Rapport de contrôle d'installations électriques à basse et à très basse tension

RÉF. 168/2026/82911/D01:1

DATE DU CONTRÔLE 09/09/2026 (09:00 - 09:44) **AGENT VISITEUR** Daniel Lemaire
ADRESSE DU CONTRÔLE Rue du Raurais 47 - 5020 Namur **TYPE DE CONTRÔLE** Visite de contrôle (6.5.)

Schéma(s) unifilaire(s) de l'installation

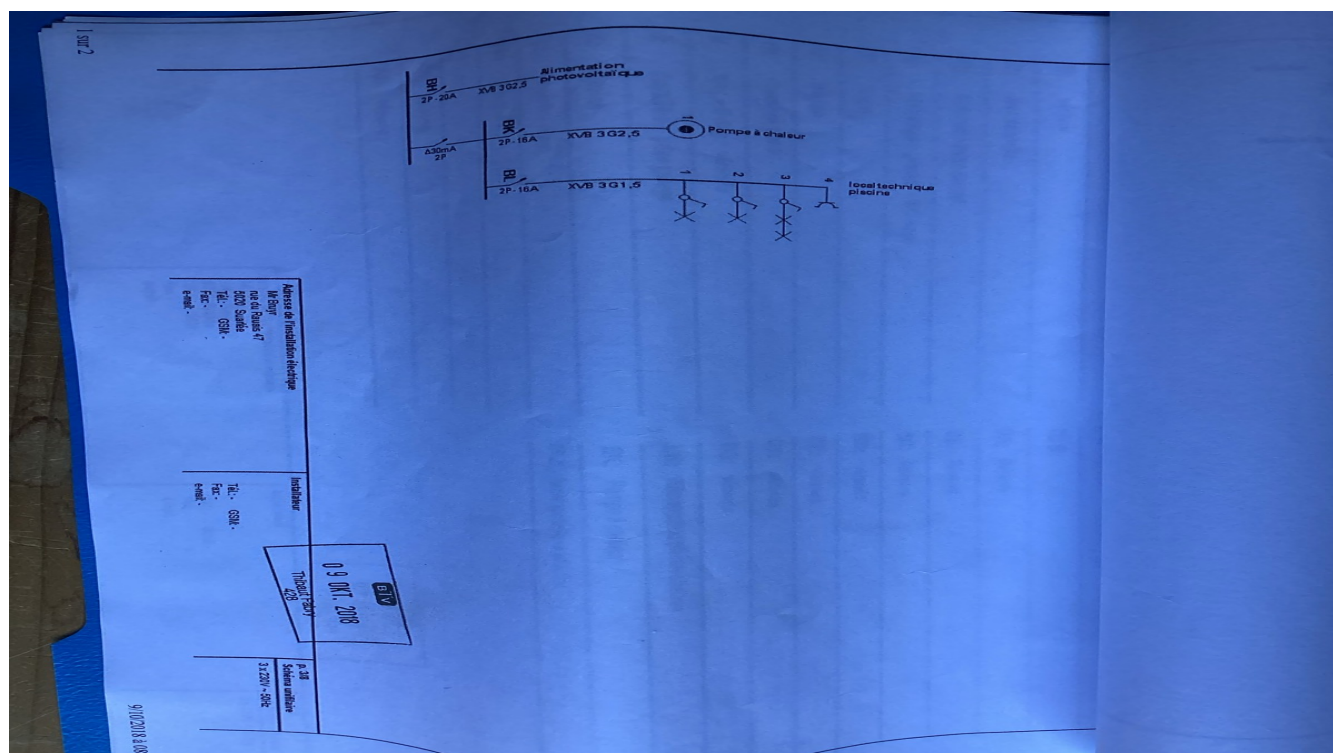
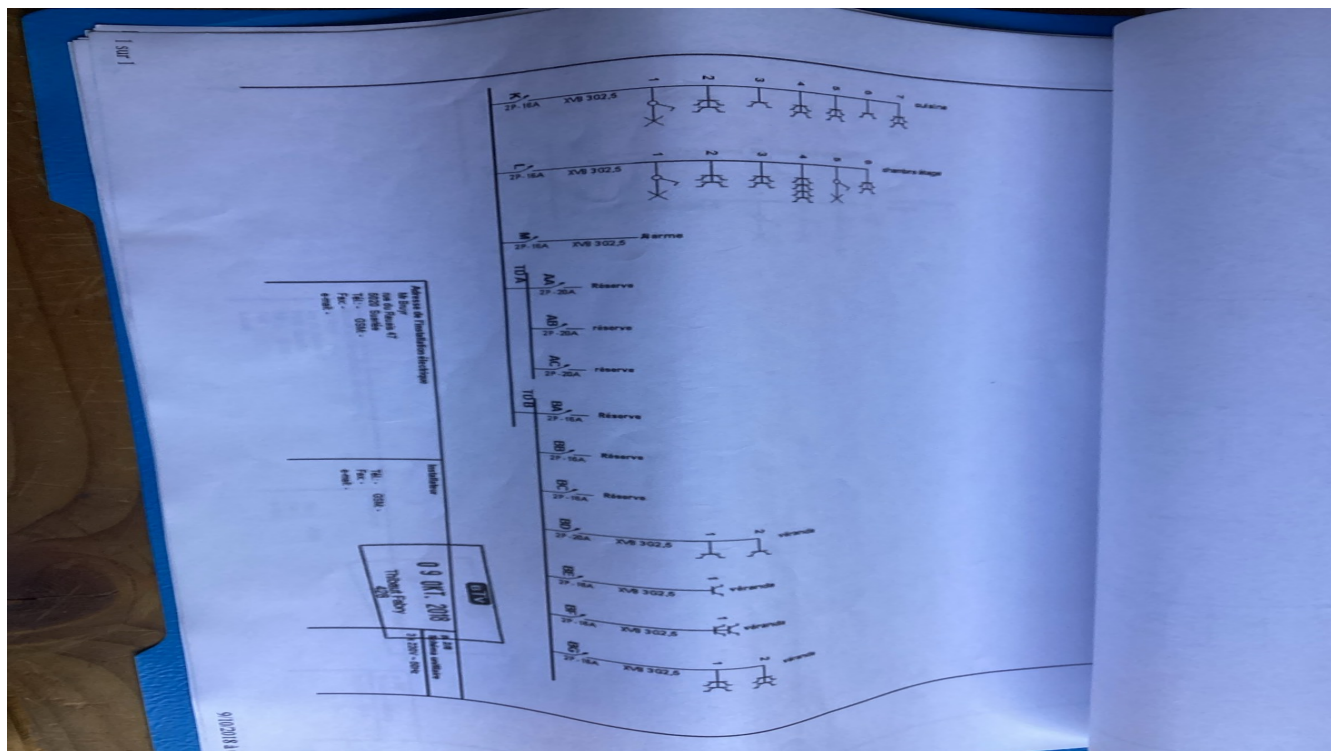
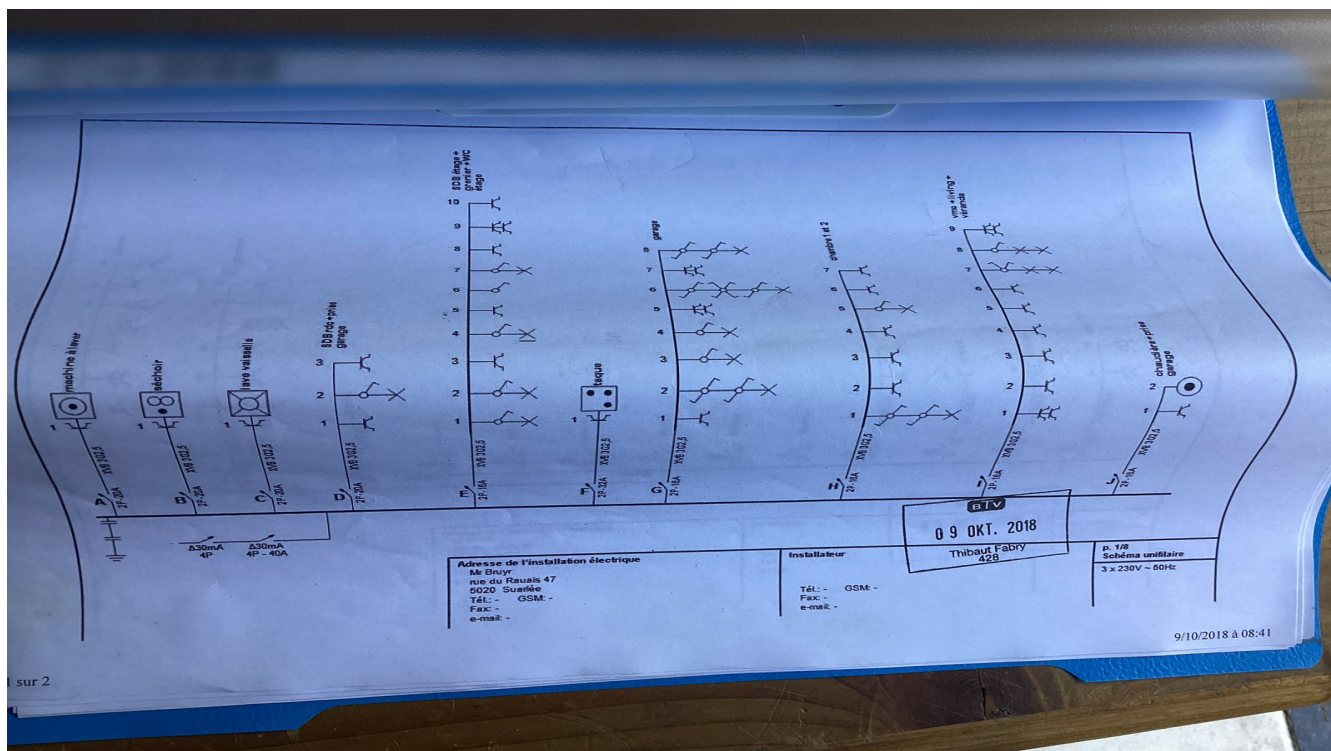
- Le(s) tableau(x) de répartition n'est (sont) pas conforme(s). - 5.3.5.1.
- Les schémas unifilaires et plans de position ne correspondent pas à la réalité. - 3.1.2.;6.4.6.;6.5.7.;9.1.2.
